## Sicherheitshinweis Technisches Bulletin Nr. 020

Nr.	Zielgruppe	Datum	Anzahl der Seiten
020	betroffene Anwender	17.09.2020	7
Betroffene Produkte Defibrillator-/Schrittmacher corpuls3 SLIM	Seriennummern / Chargenbezeichnung von 19850001 bis 20850130	Software / Firmware -/-

### **Technisches Bulletin Nr. 020**

Abbildung 3: Monitoreinheit vom Defibrillator/Schrittmacher SLIM trennen (Abbildung kann abweichen)

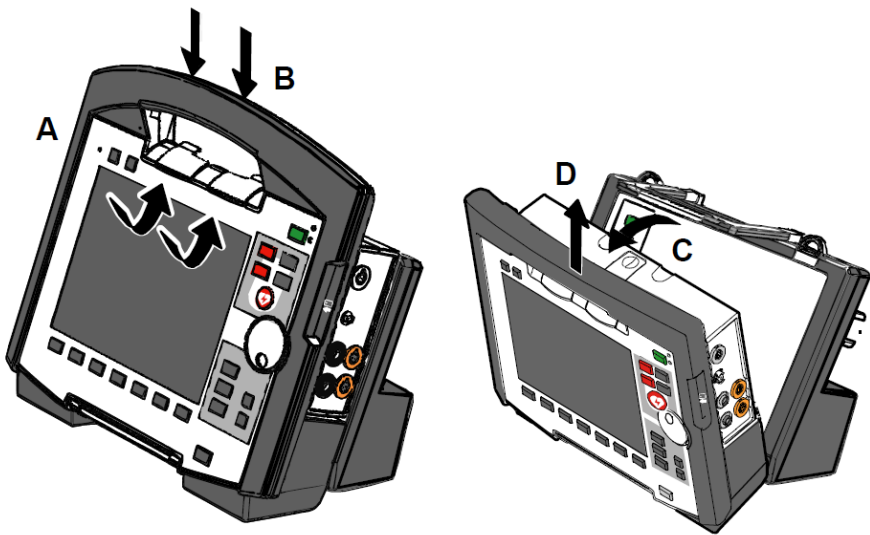
Im Falle von Verbindungsproblemen im Kompaktmodus (siehe Abbildung 4, Referenznummer 1) oder im Teilmodularen Modus (siehe Abbildung 4, Referenznummer 2 und 3) trennen Sie das Gerät wie in Abbildung 3 unten beschrieben. Dadurch wird eine stabile Funkverbindung zwischen den Geräten hergestellt. Bitte beachten Sie, dass die Herstellung der Verbindung etwa 10 Sekunden dauern kann. Der Verbindungszustand zeigt eine funktionierende Funkverbindung durch ein festes (nicht blinkendes) Wellensymbol an.

Monitoreinheit vom Defibrillator/Schrittmacher trennen

1. Monitoreinheit am Haltegriff fassen und beide Schnappverschlüsse gleichzeitig vorne nach oben ziehen (Pos. A) oder hinten nach unten drücken (Pos. B).
2. Kompaktmonitor nach vorne kippen (Pos. C) und nach oben abnehmen (Pos. D).
